## 国立研究開発法人日本原子力研究開発機構原子力科学研究所 の原子炉設置変更許可申請書に関する審査の結果の案の取り まとめについて（案）

### ～S T A C Y施設の変更、T C A施設の使用済燃料の処分 の方法の変更及び原子力科学研究所の敷地境界の一部変更～

令和2年7月8日  
原子力規制委員会

**国立研究開発法人日本原子力研究開発機構  
原子力科学研究所の原子炉設置変更許可申請書  
〔STACY（定常臨界実験装置）施設の変更、  
TCA施設の使用済燃料の処分方法の変更及び  
原子力科学研究所の敷地境界の一部変更〕  
に関する審査書**

図1 使用済棒状燃料貯蔵設備\*

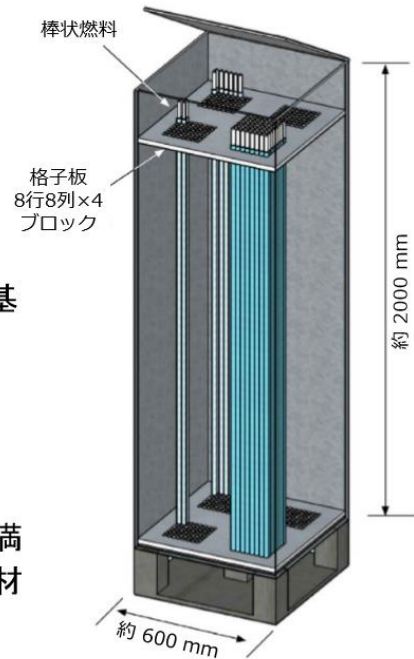
T C A（軽水臨界実験装置）施設の廃止に伴い、S T A C Y（定常臨界実験装置）施設にT C A施設の使用済棒状燃料を貯蔵するため、使用済棒状燃料貯蔵設備を設ける（図1参照）。

型式	正方格子配列角型容器
基数	9基 ・酸化ウラン燃料用収納容器 8基 ・ウラン・プルトニウム混合酸化物燃料及び酸化トリウム燃料用収納容器 1基
容量	256本/基
寸法制限値	8×8格子配列(4ブロック) 格子間隔2.0cm以上、2.3cm以下 配列面間距離11.6cm以上 設備の変形等により寸法制限値が満足されない場合に備え、中性子吸収材(ボロン含有シート等)を併用
主要材料	鋼材

具体的には、使用済棒状燃料貯蔵設備の臨界評価については、モンテカルロ計算コードMVP及びJENDL-3.2を使用し、同一室内（U保管室）に存在する他の燃料貯蔵設備の単体並びにそれらを組み合わせた体系に対し、空気中水分率、反射条件等について想定し得る最も厳しい条件を設定し臨界解析を行った結果、中性子実効増倍率は0.95以下である。また、津波に対する考慮として、設備の変形等により寸法制限値が満足されず（燃料間隔：通常の寸法制限値から接触まで）、かつ、設備が

水没した条件においても、あらかじめ設置された中性子吸収材により、中性子実効増倍率は0.95以下である。

- (1) 使用済棒状燃料貯蔵設備の貯蔵容量及び重量制限値は、TCA施設から引き渡される使用済棒状燃料の本数及び実在庫量を上回ること。
- (2) 使用済棒状燃料貯蔵設備の臨界評価については、適切な解析コードが使用され、他の燃料貯蔵設備の単体並びにそれらを組み合わせた体系に対し、臨界上最適となる空気中水分率、反射条件等を考慮した条件や、寸法制限値が満足されず燃料間隔がなくなった場合においても中性子実効増倍率は0.95以下であること。
- (3) TCA施設の使用済棒状燃料に蓄積される核分裂生成物は僅少であり、遮蔽及び崩壊熱を除去する設備を要しないこと。

図2 敷地境界変更※

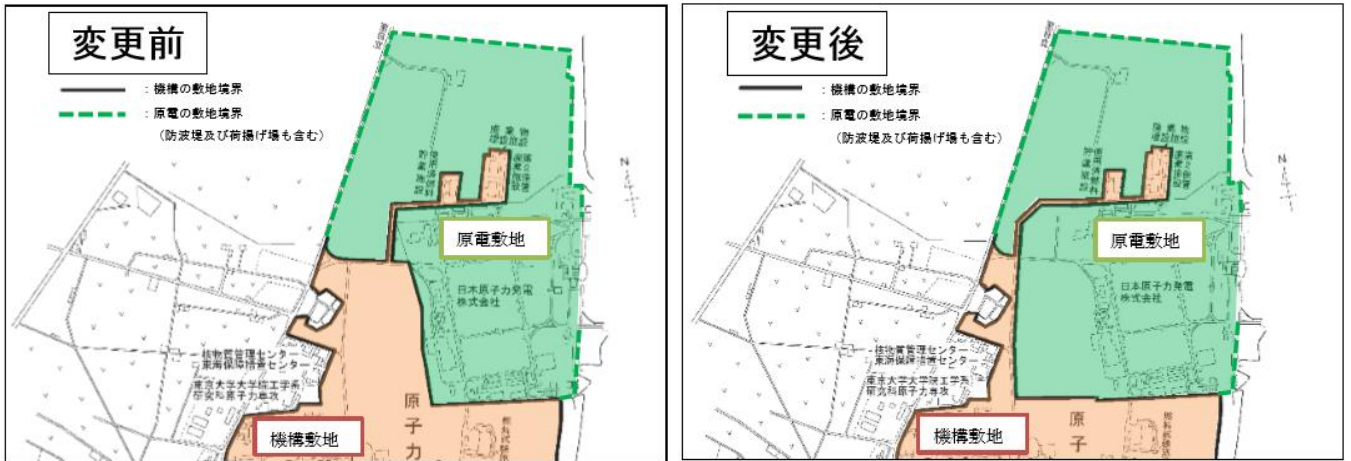
隣接事業所である日本原子力発電株式会社の東海第二発電所に対して、原子力科学研究所の敷地の一部を貸与することとしたため、原子力科学研究所の北側の敷地境界を変更する（図2参照）。

- (1) 敷地の面積を約210万  $\text{m}^2$  から約200万  $\text{m}^2$  に変更する。
- (2) 原子力科学研究所の全体配置図の敷地境界を変更する。
- (3) 本件申請により日本原子力発電株式会社へ貸与する原子炉安全性研究炉（NSRR）の北西約400mから北側の東西約230m、南北約450mの長方形の敷地については、引き

続き東海第二発電所の周辺監視区域として居住の禁止等の措置が講じられるため、一般公衆は居住しない。

規制委員会は、本変更について、引き続き東海第二発電所の周辺監視区域として居住の禁止等の措置が講じられ、事故時及び平常運転時の実効線量評価点に変更はなく、既許可申請のおり周辺公衆に対する実効線量は十分に低いことを確認したことから、許可基準規則に適合するものと判断した。

図3 一般公衆に対する被ばく評価地点

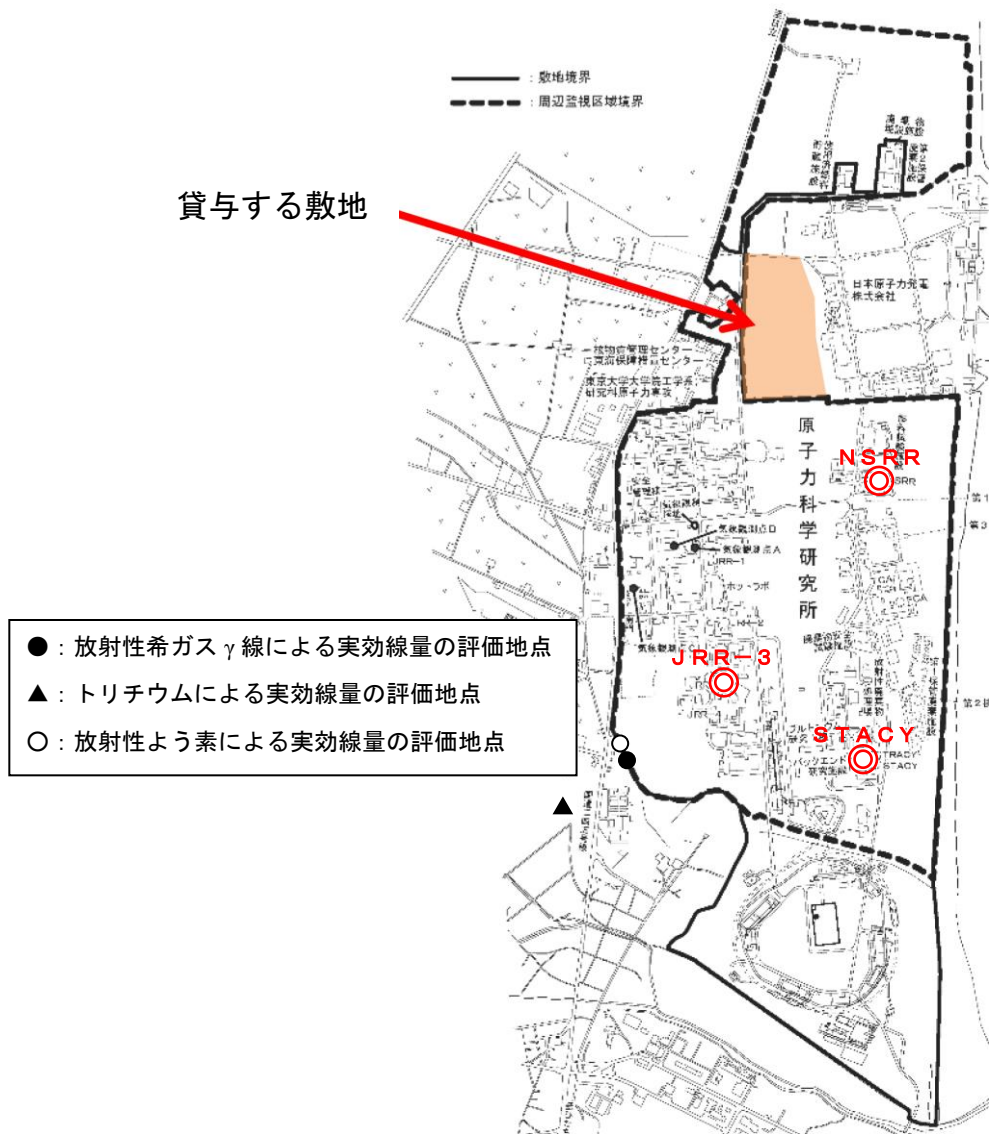
- (4) 上記変更による事故時における周辺監視区域外に居住する人（一般公衆）に対する実効線量の評価点及び平常時における敷地境界外に居住する人（一般公衆）に対する実効線量（直接ガンマ線及びスカイシャインガンマ線による評価も含む）の評価点の変更はなく、いずれの評価結果にも影響はない。
